BZP.271.41.2024.MK

**ZAPYTANIA WRAZ Z WYJAŚNIENIAMI I**

**Dotyczy:** postępowania przetargowego prowadzonego w trybie podstawowym z art. 132 ustawy Pzp na: **Modernizację oświetlenia na terenie Gminy Miasta Dębica**

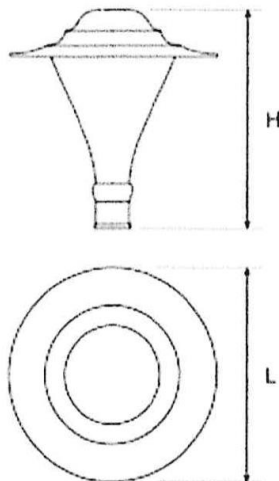
**W pliku inwentaryzacja oświetlenia drogowego, w parametrach technicznych nowych opraw, dla oprawy typ C, stylizowana wieszana od góry, Zamawiający wymaga aby oprawa nie emitowała światła w górną półprzestrzeń, chwilę potem jest zapis o niedopuszczeniu płaskiej szyby. Te dwa zapisy pozostają w sprzeczności, bo właśnie zastosowanie płaskiej szyby umożliwia spełnienie tego wymogu. W związku z tym proszę o dopuszczenie opraw stylizowanych, także z płaską, hartowaną szybą**

Zamawiający przedstawia proponowany kształt oprawy parkowej nasadzonej:

Proponowane wymiary oprawy bez uchwyty montażowego z zamontowanym gniazdem ZHAGA na szczycie oprawy:

L: 560 mm; H:570 mm. Tolerancja wymiarów +/- 15% z zachowaniem proporcji.

Nie dopuszcza się płaskiej szyby przy oprawie stylizowanej.

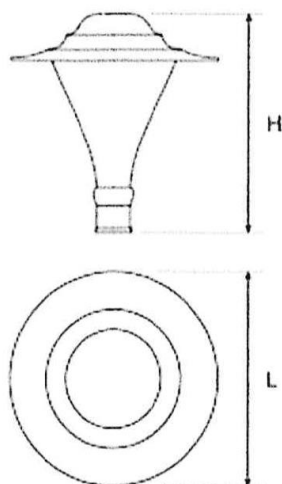
W dokumentacji przetargowej Zmawiający wymaga dostarczenia opraw Parkowych nasadzanych na słup spełniających następujący wymóg: "Panel led skierowany ku dołowi. Oprawa nie może emitować światła w górną półprzestrzeń". W związku z powyższym czy Zmawiający dopuści oprawy zgodne z Rozporządzeniem Komisji (UE) 2019/2020 z dnia 1 października 2019 r ustanawiające wymogi dotyczące ekoprojektu dla źródeł światła i oddzielnego osprzętu sterującego na podstawie dyrektywy Parlamentu Europejskiego i Rady 2009/125/WE oraz uchylające rozporządzenia Komisji (WE) nr 244/2009, (WE) nr 245/2009 i (UE) nr 1194/2012?

Zamawiający przedstawia proponowany kształt oprawy parkowej nasadzonej:

Proponowane wymiary oprawy bez uchwytu montażowego z zamontowanym gniazdem ZHAGA na szczycie oprawy:

L: 560 mm; H:570 mm. Tolerancja wymiarów +/- 15% z zachowaniem proporcji.

Nie dopuszcza się płaskiej szyby przy oprawie stylizowanej.
